Zeitschrift: Archi : rivista svizzera di architettura, ingegneria e urbanistica = Swiss review of architecture, engineering and urban planning

Artikel: Concorso per il risanamento fonico nella zona Melide-Ponte Diga - Bissone

Concorso per il risanamento fonico nella zona Melide - Ponte Diga - Bissone

164434

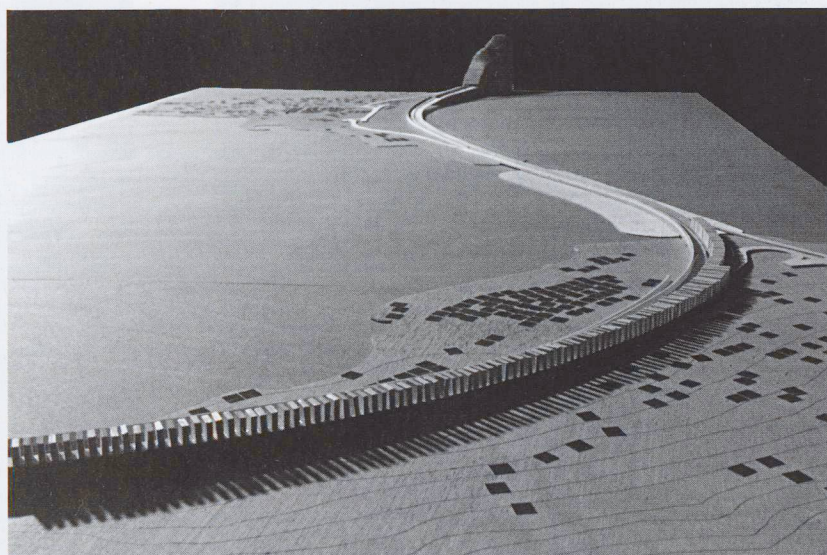
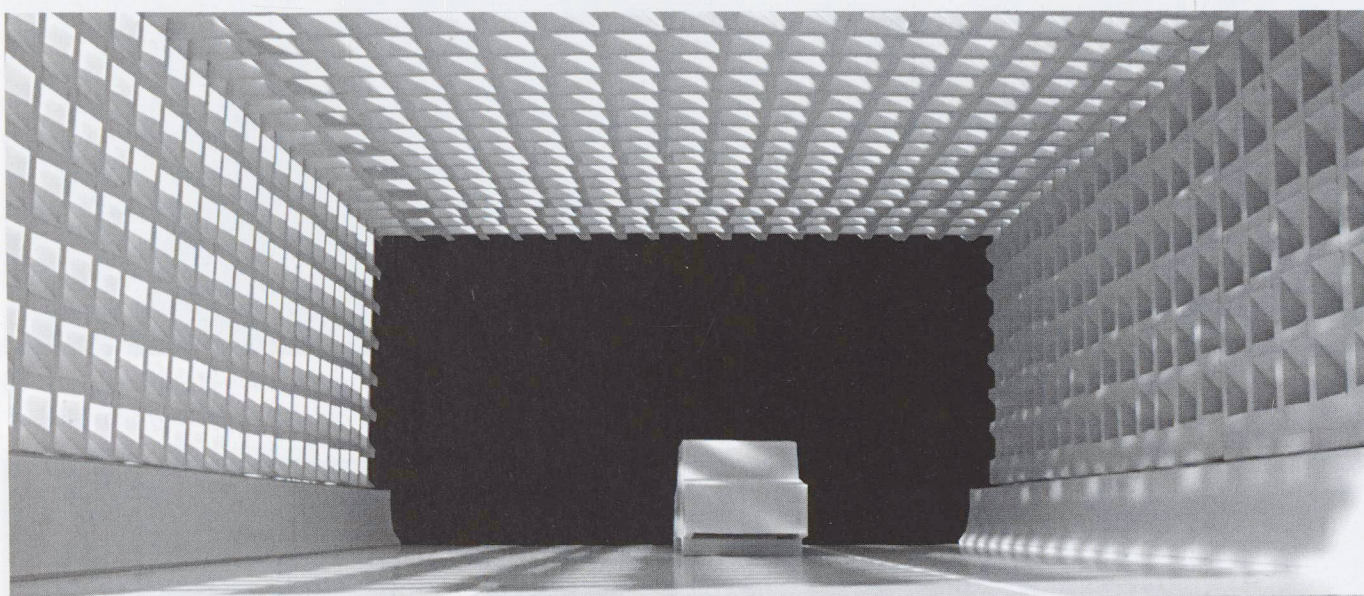
Osservazioni generali La rielaborazione del progetto ha confermato fundamentalmente le qualità già riconosciute nel corso di giudizio della prima fase. Malgrado ciò la Giuria ritiene necessario che i punti seguenti debbano ancora essere approfonditi:

- L'apprezzata leggerezza dell'intervento, che limita in modo convincente l'impatto sul paesaggio e sulla natura dell'autostrada stessa, lascia sorgere dubbi sulla sufficienza della sua efficacia. Sembra dunque indispensabile che la sua già corretta qualità dovrebbe ancora essere migliorata e il margine di errore dei valori attendibili ridotto a un grado ammissibile. La soluzione proposta dalla Giuria infatti non potrebbe, dopo un così lungo e impegnativo processo, lasciare dubbi sulla qualità fonica di un progetto da lei scelto.

- Un miglioramento riguardante l'effetto visivo delle pareti sembrerebbe ottenibile eliminando la connotazione «piloni ferroviari», causata dai pilastri che sorpassano in altezza le pareti di circa 1.5 m. Il supporto statico della pensilina potrebbe, per esempio, essere integrato ad essa permettendo così una espressione più calma dell'insieme visto in particolare dall'autostrada e da monte.

Aspetti fonici L'efficacia della protezione fonica è stata considerata discreta-buona.

Aspetti tecnico-costruttivi-economici Il calcolo statico, redatto in modo professionale, mostra come il progetto sia fattibile nel rispetto delle norme in vigore. Bisognerebbe comunque verificare l'effetto di un urto accidentale contro le pareti di protezione fonica a Bissone. Il progetto si presta per l'installazione di impianti fotovoltaici. I costi di realizzazione si situano al di sotto della media.

757575

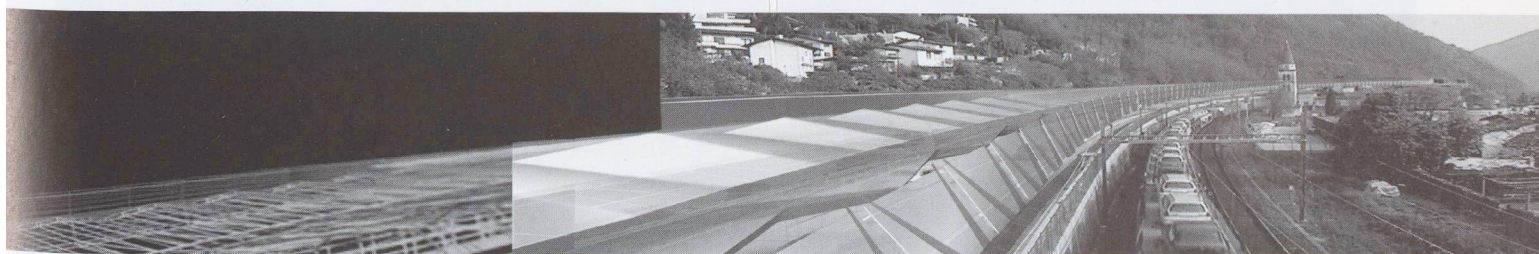
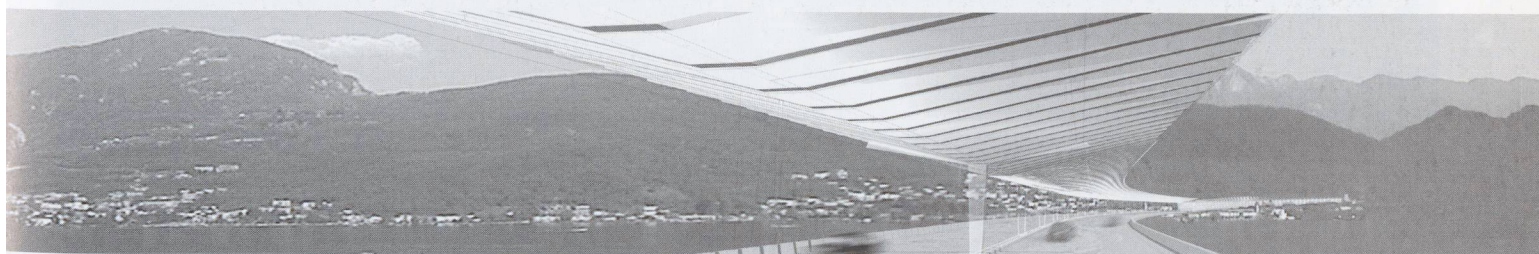
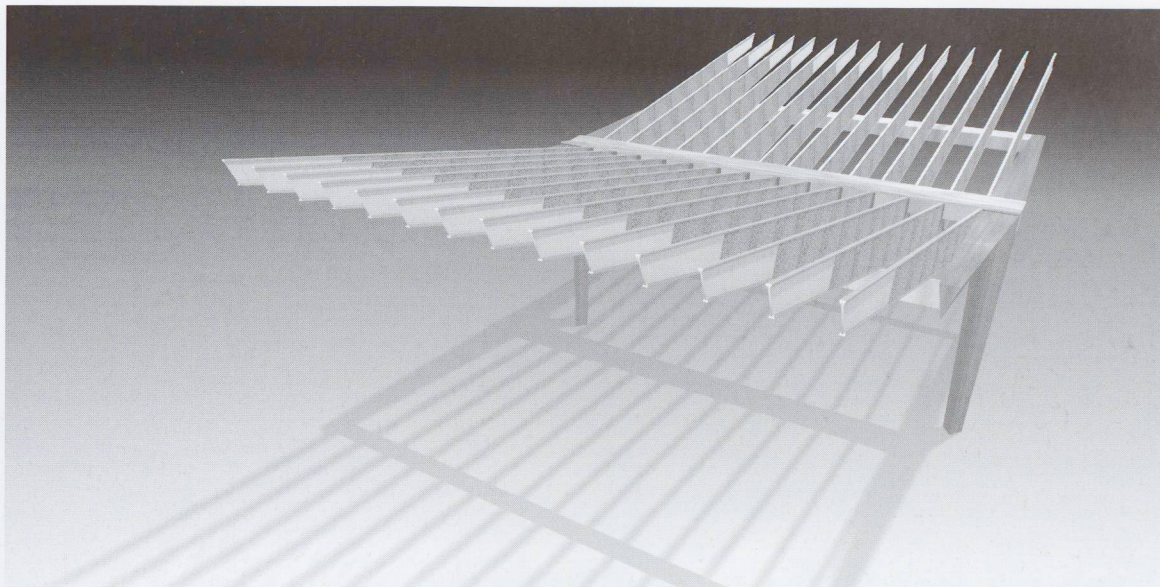
Osservazioni generali Il progettista si è allontanato sostanzialmente dalla proposta di progetto della prima fase. Una tale decisione è lecita. Rimane tuttavia un concetto che incide sul paesaggio, ora non più con pannelli posti di traverso sulla carreggiata dell'autostrada, ma con pareti strutturali di elementi in calcestruzzo. Nonostante la loro diversa altezza e funzione si ottiene, con una ponderata variazione della maglia delle aperture quadrate, un effetto unitario e inconfondibile. Questo gesto forte, arricchito dal gioco di luci e ombre, rimane leggibile nel paesaggio in modo misurato e variato nell'arco della giornata. Le due pareti scaglionate, viste da maggiore distanza, danno uno sfondo alla sagoma di Bissone e mediano in modo naturale tra la compatta edificazione del nucleo, le edificazioni

recenti e il paesaggio naturale del pendio sovrastante. Con ciò si evita la monotonia delle grandi superfici di pareti non strutturali come pure l'effetto della striscia scura creata dall'ombra di una copertura. Non convince, né formalmente né riguardo la sicurezza del traffico (effetti luminosi irregolari), la copertura delle due corsie verso nord nella zona di Bissone.

Aspetti fonici L'efficacia della protezione fonica è stata considerata discreta. Sono adempiute le esigenze della protezione fonica, ma le misure proposte potrebbero essere ancora migliorate.

Aspetti tecnico-costruttivi-economici Il calcolo statico, redatto in modo professionale, mostra come il progetto sia fattibile nel rispetto delle norme in vigore. Bisognerebbe comunque verificare l'effetto di un incendio all'interno della semicopertura a Bissone o quello di un urto accidentale. Il progetto si presta in modo ideale per l'installazione di impianti fotovoltaici. I costi di realizzazione si situano nella media.

472539

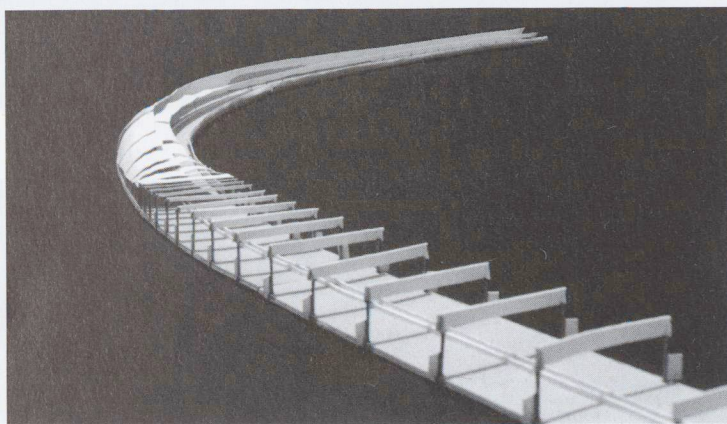
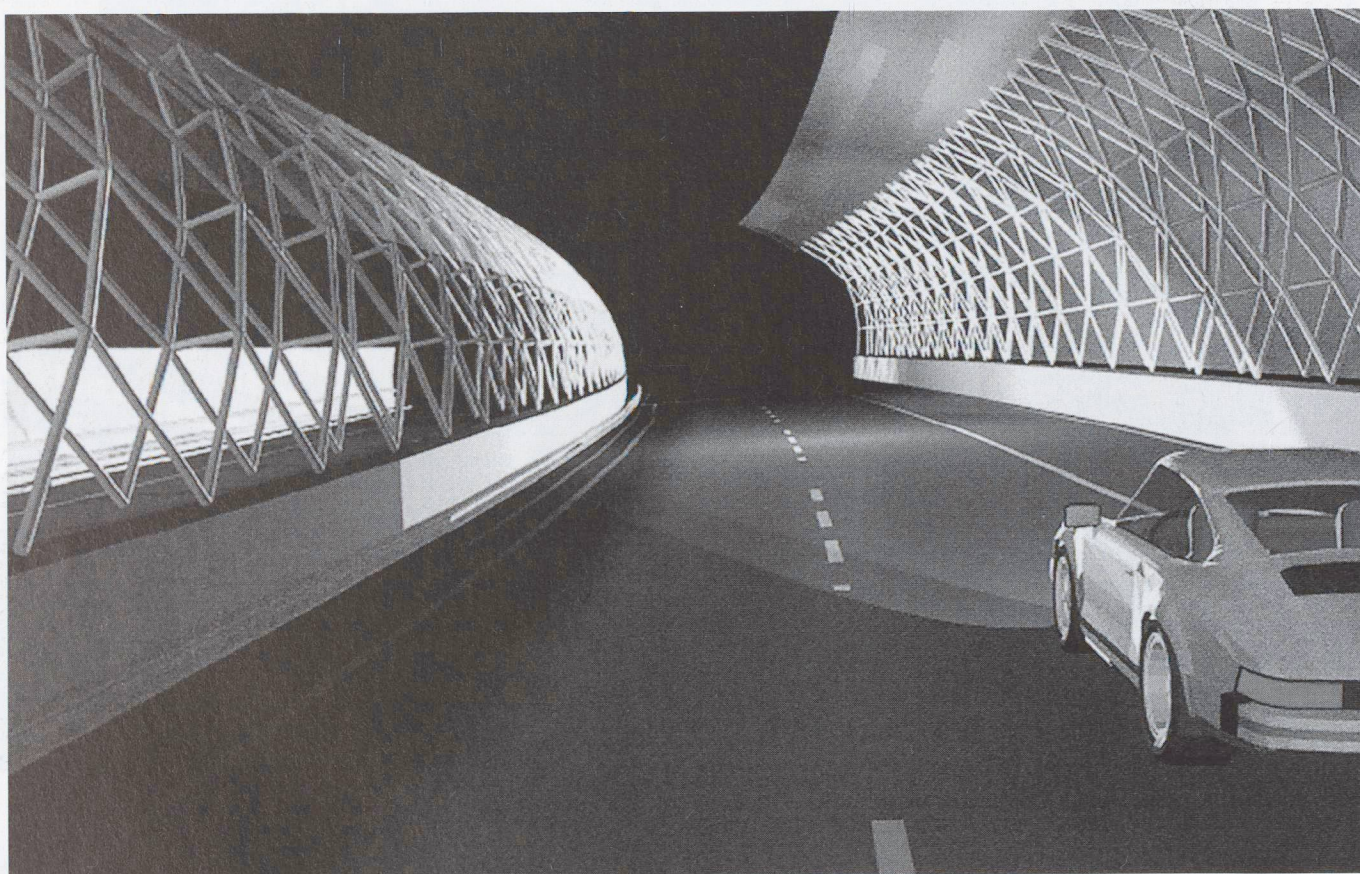
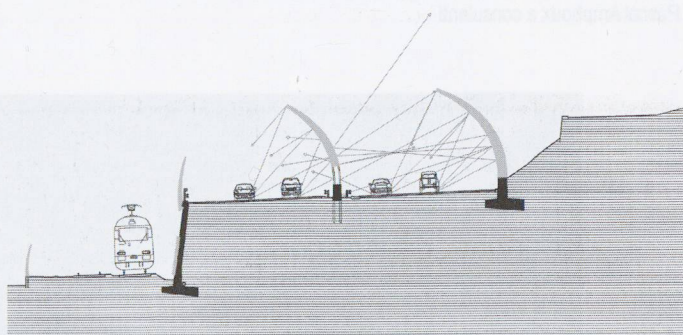
Osservazioni generali L'impostazione del progetto è rimasta essenzialmente invariata rispetto alla prima fase. Il carattere unitario che deriva dall'impiego di elementi modulari su tutta la lunghezza è stato particolarmente apprezzato. Solleva invece perplessità la gran varietà di materiali previsti (telai in calcestruzzo armato, elementi longitudinali e sostegni secondari in metallo, travi trasversali secondarie in materiale sintetico fibrorinforzato, pannelli in vetro, pannelli in alluminio espanso). Si ricorda come l'autostrada A2 su territorio ticinese sia contraddistinta dall'impiego sistematico del calcestruzzo armato. Il progetto ha raggiunto un notevole grado di approfondimento. Questo non ha però permesso alla Giuria di fugare i dubbi, già espressi nella prima fase, riguardanti i costi di manutenzione derivanti dalla complessità delle strutture. Il calcolo dei costi di costruzione mostra come il progetto sia molto caro. È comunque possibile, che un ridimensionamento del progetto in corrispondenza della parte centrale del Ponte-diga, riporti i costi ad un limite accettabile pur non pregiudicando la capacità di protezione fonica.

Aspetti fonici L'efficacia della protezione fonica è stata considerata come molto buona. Il rapporto costo/beneficio è però insoddisfacente. Come già indicato, non si esclude che da un parziale ridimensionamento del progetto possa scaturire una soluzione interessante anche da questo punto di vista.

Aspetti tecnico-costruttivi-economici Il calcolo statico, redatto in modo professionale, mostra come il progetto sia fattibile nel rispetto delle norme in vigore.

Permangono in ogni caso i dubbi sulla robustezza della soluzione proposta. Bisognerebbe inoltre verificare l'effetto di un incendio all'interno della copertura o quello di un urto accidentale. La riduzione dell'altezza libera (minore di 6,40 m) deve essere debitamente tenuta in considerazione. Il progetto si presta per l'installazione di impianti fotovoltaici. I costi di realizzazione si situano al di sopra della media.

583261

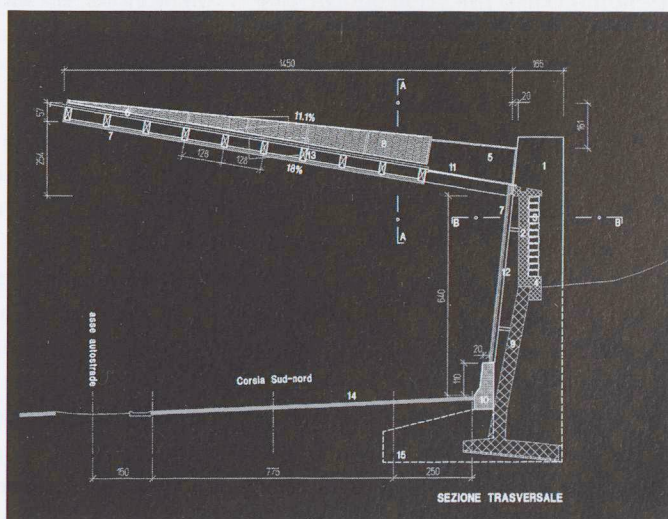
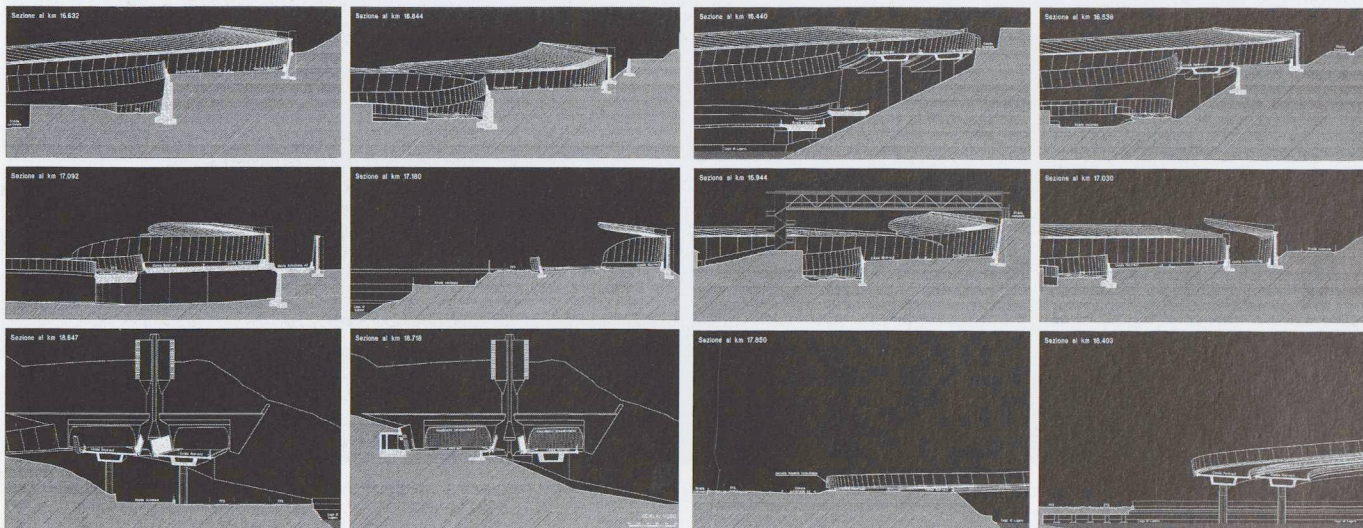
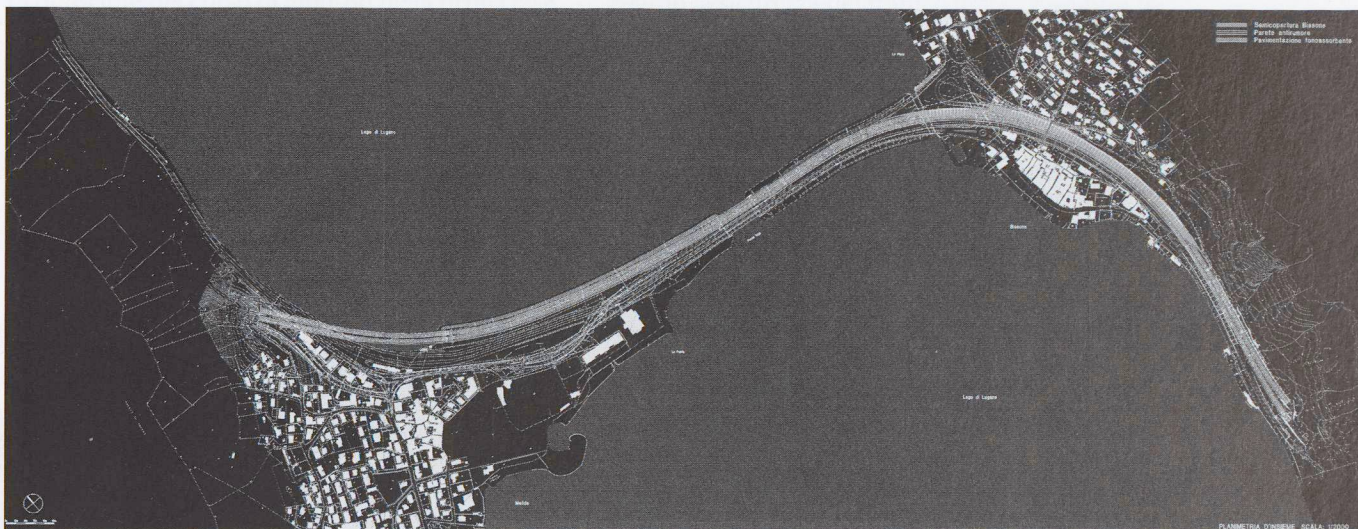
Osservazioni generali Il progetto riprende, ma solo apparentemente, i temi e le soluzioni annunciate con la proposta della prima fase. La Giuria ritiene infatti che le promesse di questo progetto non si sono tutte realizzate. Le bellissime forme che, in prima fase, avevano fatto sperare in una proposta paesaggistica tutta particolare e soprattutto dinamica, si sono spente fissandosi in soluzioni statiche, costruttivamente complesse e di difficile realizzazione. Sono evidentemente rimasti alcuni degli elementi principali che avevano attirato l'attenzione in prima fase, come il trattamento uniforme delle differenti superfici e come alcune attenzioni particolari alla geometria dell'autostrada. Gli obiettivi quali la leggerezza, la semplicità, ecc. non sembrano essere raggiunti. La Giuria è convinta che soprattutto il rapporto tra il disegno dell'autostrada esistente e quello dei nuovi manufatti non raggiunge quell'intensità proposta in prima fase, nella quale la dinamicità delle forme curvilinee contrastava in modo interessante con il disegno delle inclinate dell'arch. Tami. La nuova soluzione propone questi rapporti in modo molto meno interessante.

Aspetti fonici L'efficacia della protezione fonica è stata considerata discreta.

Aspetti tecnico-costruttivi-economici Da un'analisi di massima si considera la soluzione realizzabile. Bisognerebbe comunque verificare l'effetto di un incendio sui pannelli laterali ricurvi sulle corsie a Bissone o quello di un urto accidentale. La riduzione dell'altezza libera (minore di 6,40 m) deve essere debitamente tenuta in considerazione. Il progetto si presta per l'installazione di impianti fotovoltaici. I costi di realizzazione si situano nella media.

4759864

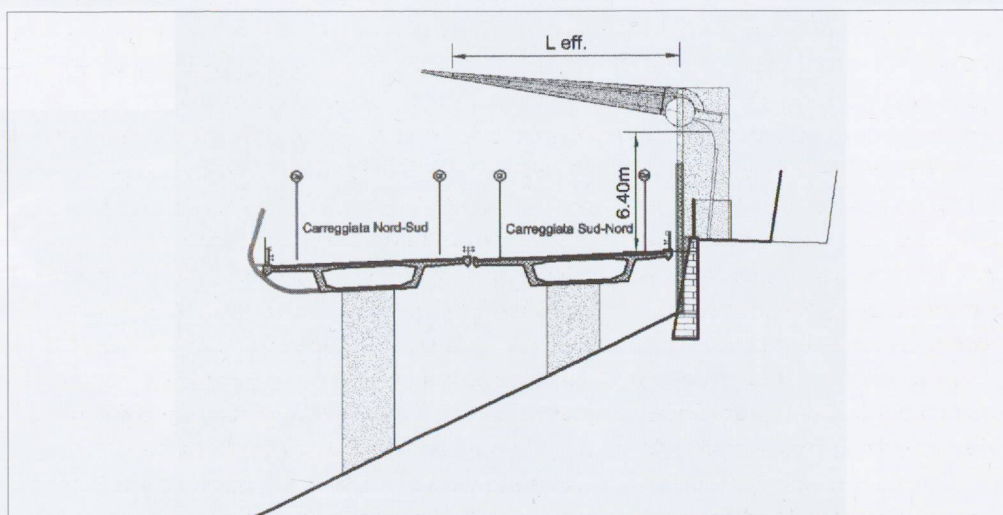
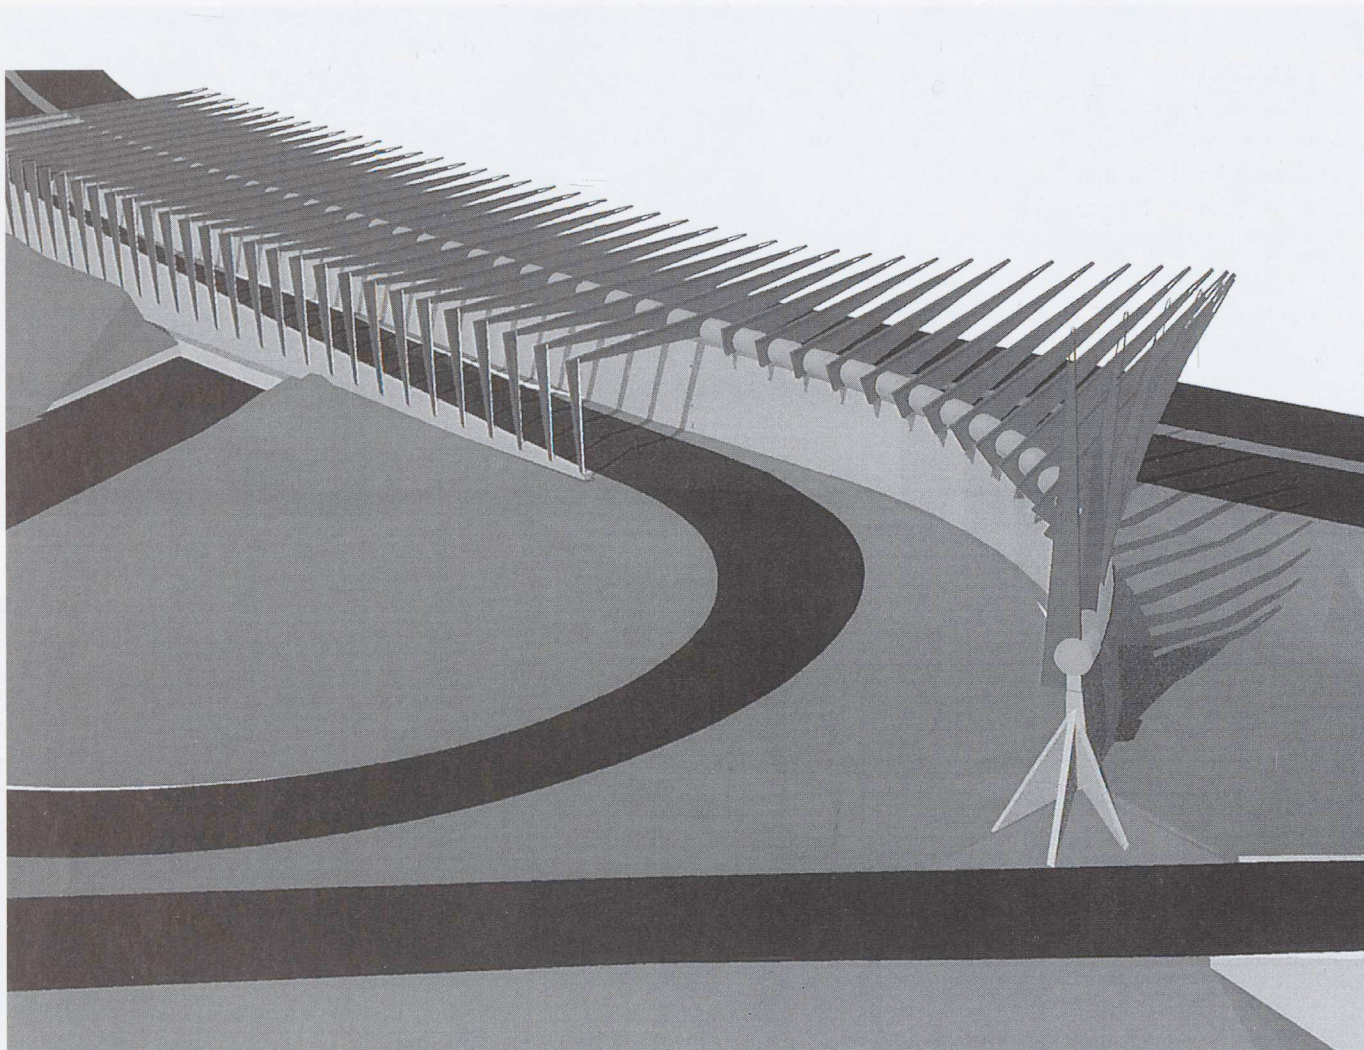
Osservazioni generali Il manufatto proposto, con l'assenza di pilastri sul lato valle, costituisce un vantaggio per l'automobilista ed in relazione ai problemi di manutenzione, sicurezza e di costruzione. La semplicità della costruzione si riflette pure sui costi moderati. Lascia per contro perplessi l'uso di ulteriori materiali senza uniformità come pure l'inserimento paesaggistico (per esempio l'effetto ombra).

Aspetti fonici L'efficacia della protezione fonica è stata considerata buona.

Aspetti tecnico-costruttivi-economici Il calcolo statico, redatto in modo professionale, mostra come il progetto sia fattibile nel rispetto delle norme in vigore. Bisognerebbe comunque verificare l'effetto di un incendio all'interno della semicopertura a Bissone e la problematica delle dilatazioni differenziate dei diversi materiali previsti. Il progetto si presta per l'installazione di impianti fotovoltaici. I costi di realizzazione si situano al di sotto della media.
